関原発 第 8 8 号 2 0 2 3 年 5 月 2 6 日

高浜発電所第2号機原子力発電工作物に係る 使用前検査申請書の記載内容変更について

「工事の工程に関する説明書」変更前後比較

# 工事の工程に関する説明書

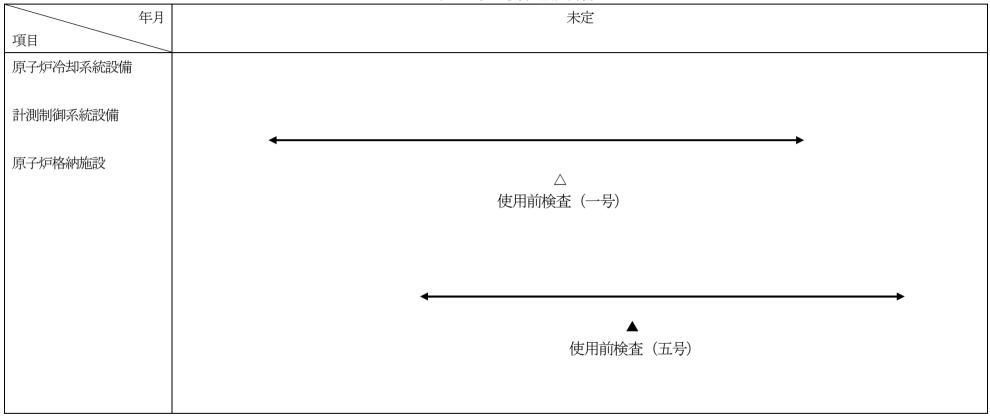
年月	2021年				Π	2023年			
項目	8月	9月	10月	11月	1	3月	4月	5月	6月
原子炉冷却系統設備									
計測制御系統設備	<b>←</b>				$\frac{1}{1}$				<b></b>
原子炉格納施設			△ 使用前検査	(一号)					
	<b>←</b>		▲ 使用前検査	(五号)					-

定期検査工程の見直しを行っている状況であり、具体的な検査工程が確定しないことから、「検査希望年月日」、及び「使用開始予定年月日」を未定に変更する。
